**OBČINA MIRNA  
ŽUPAN**

Zadeva: PREDLOG ZA OBRAVNAVO NA SEJI OBČINSKEGA SVETA

Naslov gradiva: **Predlog Odloka o spremembah in dopolnitvah lokacijskega načrta plinovoda za Posavje in Dolenjsko skozi Občino Trebnje na območju Občine Mirna – 2. obravnava**

Slika 1: trasa magistralnega plinovoda s prikazano spremembo (vir: GURS).

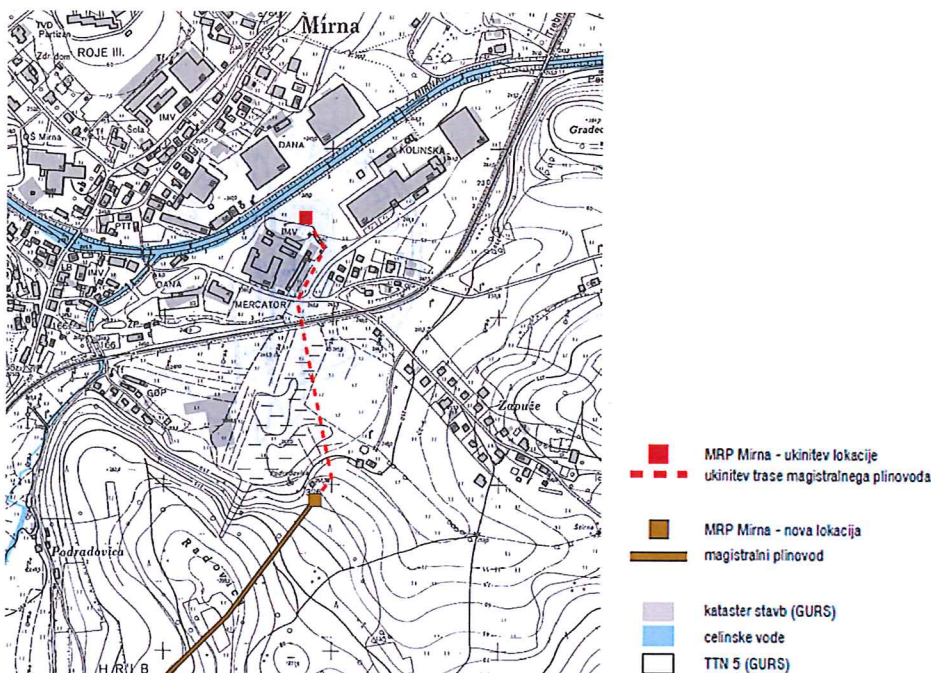
Načrtovana sprememba LN je ukinitvev oz. skrajšanje trase načrtovanega plinovoda za 451,55 m in prestavitev načrtovane MRP iz parc. 93/1 na parc. 2301/2, obe k.o. Mirna.

Dolžina trase po spremembi LN plinovoda bo 3.178,05 m.

Slika 2: izrez iz OPN Mirna – namenska raba prostora na območju spremembe LN (UGSO, št. 13/2014 in 33/2014- popr., 1/2015- popr., 15/2015 - popr., 47/2016 in 53/2016 – popr.).

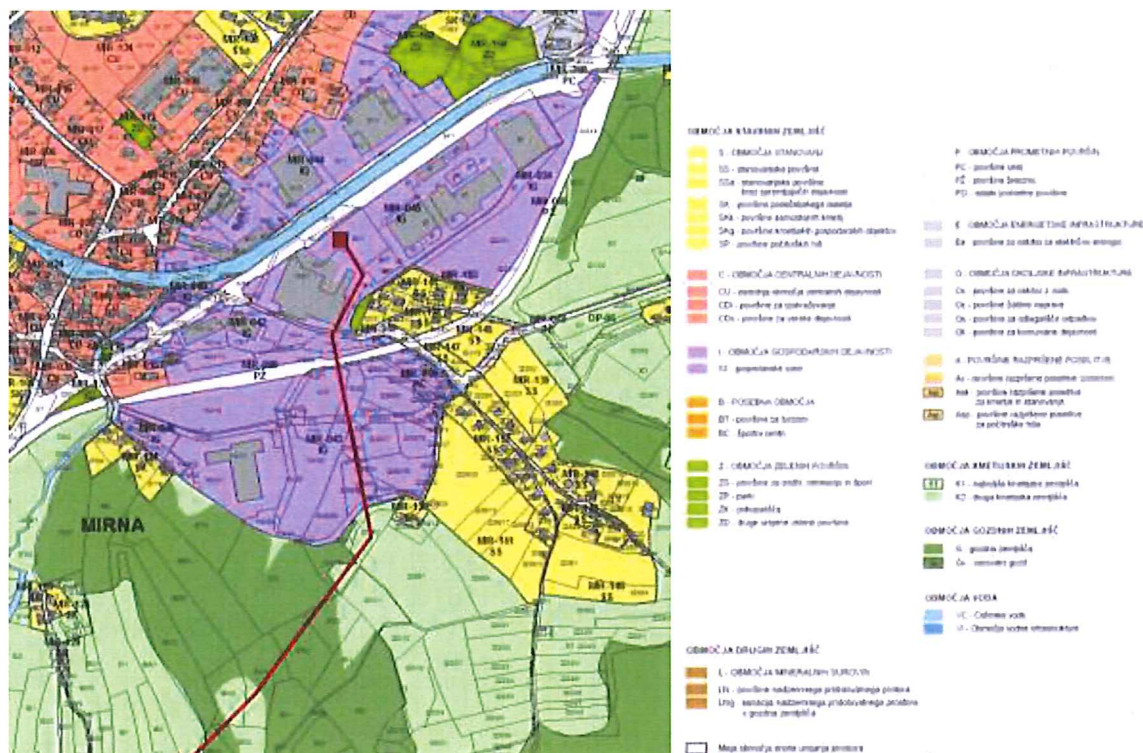
Trasa plinovoda v Občini Mirna se ukinja v EUP: MIR-045 IG, MIR-081 PC, MIR-042 IG, MIR-098 PŽ, MIR-043 IG, OP-16 K1 (del).  
MRP se prestavi iz EUP MIR-045 IG na EUP OP-16 (G).
